**Viite:** Lausuntopyyntö 26.9.2023

**Asia:** Hollola, Hankaa, sähköverkon maakaapelointi

Insplan Oy on laatinut Kymenlaakson sähköverkko oy:n toimeksiannosta sähköjakeluverkon saneeraussuunnitelman Hankaan alueelle Hollolaan. Hankkeen tarkoituksena on korvata sähköverkon vanhat ilmajohdot ja muuntamot maahan kaivettavilla kaapeleilla ja puistomuuntamoilla.

Lausunto

1. Historiallisten kylätonttien (vaaleanpunainen rasteri, oikealla ylhäällä mj-rek. 1000024017 *Korpikylä*, vasemmalla ylhäällä mj-rek. 1000024069 *Vaaviala* ja vasemmalla alhaalla mj-rek. 1000024022 *Loppi*) ja löytöpaikkojen (pallerot) sijoittuminen suunnittelukarttojen 1, 2 ja 8 alueille.

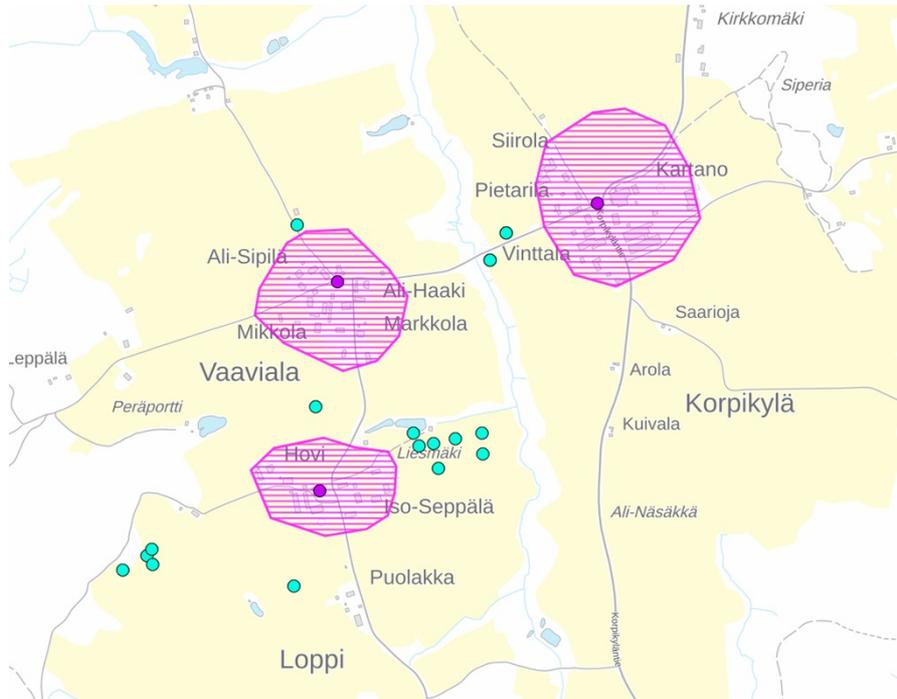
3. Rautakautisista löytöpaikoista ja -ilmoituksista johtuen museo edellyttää Korpikylässä kaivuutyönaikaista arkeologin suorittamaa valvontaa Korpikylän, Vaavialan ja Lopin historiallisia kylätontteja yhdistävillä alueilla (Suunnittelukartat 1, 2 ja 8) niiltä osin kuin kaapeli sijoitetaan Vaavialantien tieojan ulkopuolelle, entuudestaan mylläämättömälle alueelle (ks. oheinen karttaliite).
